「臺中捷運藍線建設計畫 BC21 標土建及設施機電工程」公開閱覽期間廠商及民眾疑義澄清表

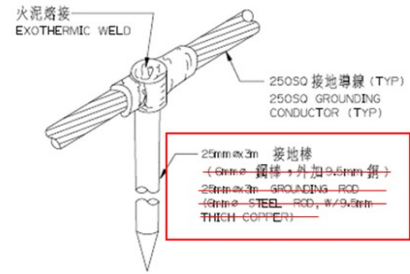
項次	文件/章節	原條文	廠商疑義	機關回覆
18	契約書第 7 條 第(三)款第 1 目之(12)	第 7 條 履約期限 (…節略…) (三) 工程延期： (…節略…) 1. 履約期限內，有下列情形之一 (且非可歸責於廠商)，致影響進度網圖要徑作業之進行，而需展延工期者，廠商應於事故發生或消滅後 7 日內通知機關，並於 45 日內檢具事證，以書面向機關申請展延工期。機關得審酌其情形後，以書面同意延長履約期限，不計算逾期違約金。其事由未逾半日者以半日計；逾半日未達 1 日者，以 1 日計。 (…節略…) (12) 廠商依契約時程達成本條第一項第二款「移交時程」里程碑項次 2-0 工作後，台灣電力公司無法於 NTP+1096 日曆天完成永久遷移之台電國安分岐紅白線、中港-中科線路供電並通知廠商可開始進場拆除舊有之台電國安分岐紅白線、中港-中科線路。	所載「本條第一項第二款「移交時程」里程碑項次 2-0 工作後」，所引用條號是否指「本條第 1 款第 1 目之 2」	已更正。
